„Zlepšení rozhledových poměrů na přejezdu P6310 v km 11,600 trati Tábor – Bechyně“

- Zhotovení stavby - podlimitní

Vysvětlení, změny a doplnění zadávací dokumentace - Dodatek č. 1

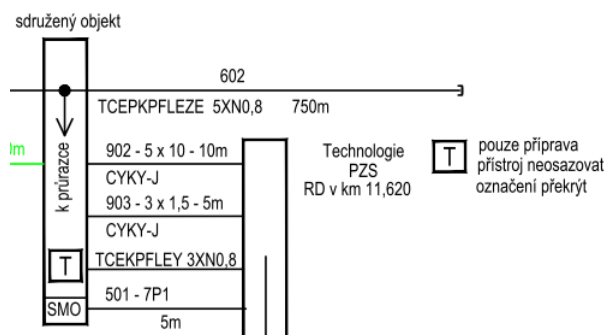
9	702720	ODDĚLENÍ KABELŮ VE VÝKOPU BETONOVOU DESKOU	M	50,000
<p>Položka obsahuje: – kompletní montáž, rozměření, upevnění, řezání, spojování a pod. – veškerý spojovací a montážní materiál vč. upevňovacího materiálu (držáky apod.) – pomocné mechanismy</p>

Žádáme zadavatele o prověření, v rámci které položky se předpokládá vlastní dodávka betonových desek v celkové délce 50m dle položky č. 9?

Dodávka je obsažena v položce č. 15 - 35512 – STOKOVÉ ŽLABY Z DÍLCŮ ZE ŽELEZOBET – je uvažováno s plochou 12 m².
